使用前検査変更申請書

廃炉発官R5第12号
令和5年5月11日

令和4年11月18日付け廃炉発官R4第140号をもって申請した
ALPS処理水希釈放出設備及び関連施設に係る使用前検査申請書の
記載事項を変更したので、東京電力株式会社福島第一原子力発電所
原子炉施設の保安及び特定核燃料物質の防護に関する規則第19条
第3項の規定により、次の通り変更内容を説明する書類を提出します。

2. 検査場所の区域区分

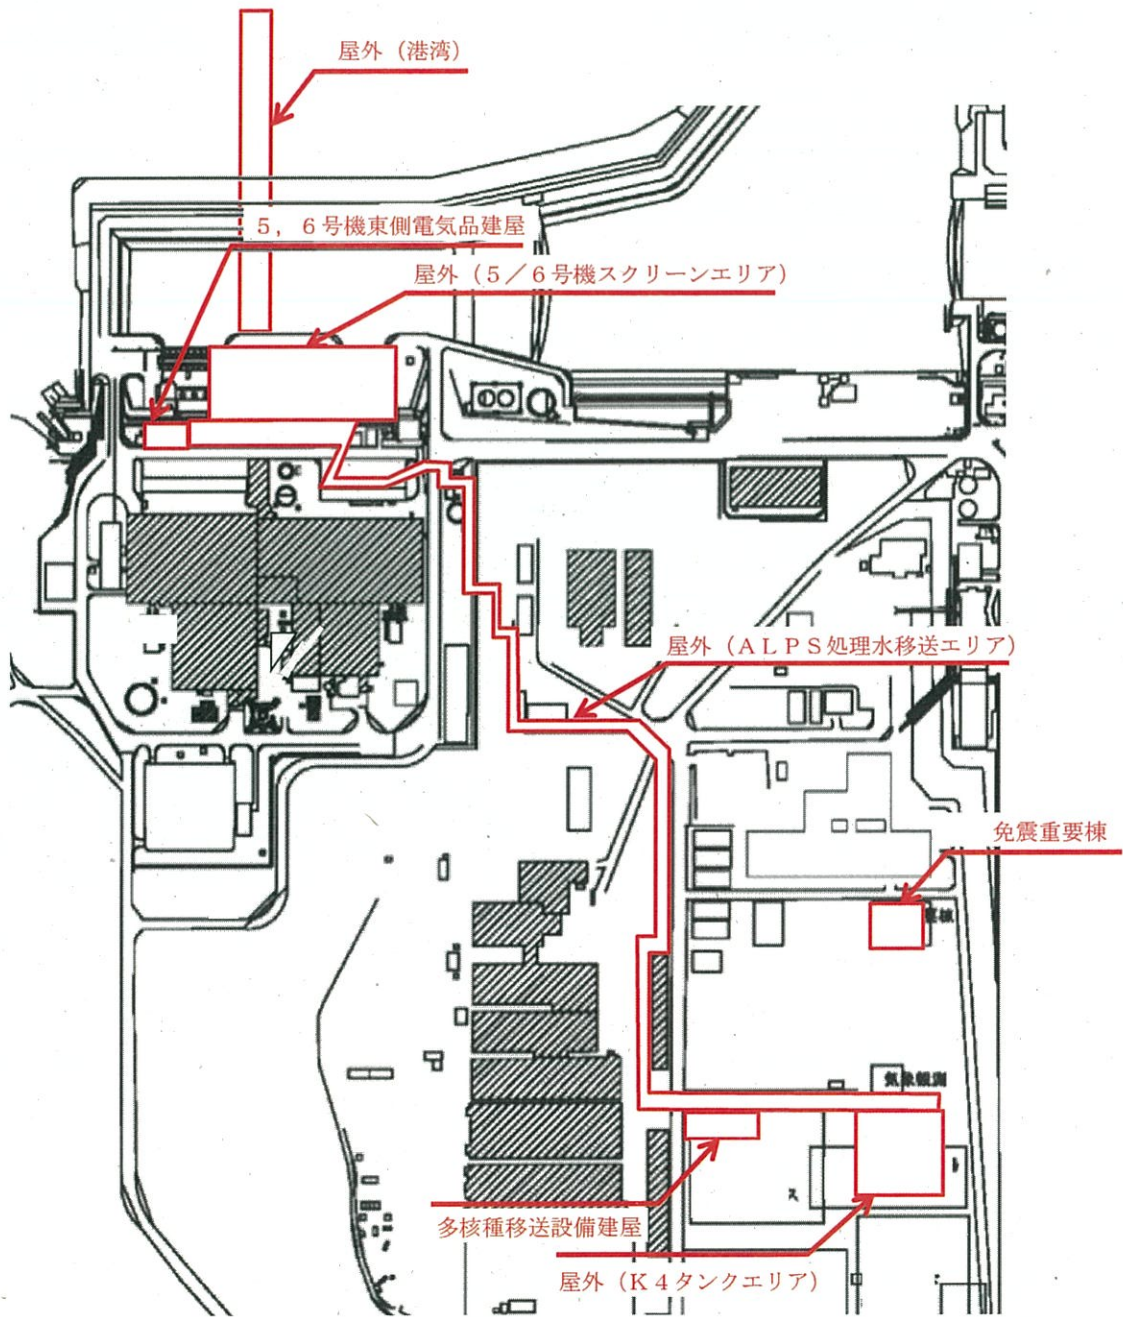
- ・申請に係る発電用原子炉施設の概要の記載の適正化のため。
- ・最新の実施計画の認可日を反映するため。
- ・検査を受けようとする場所の明確化のため。

注) 下線は、変更箇所を示す。
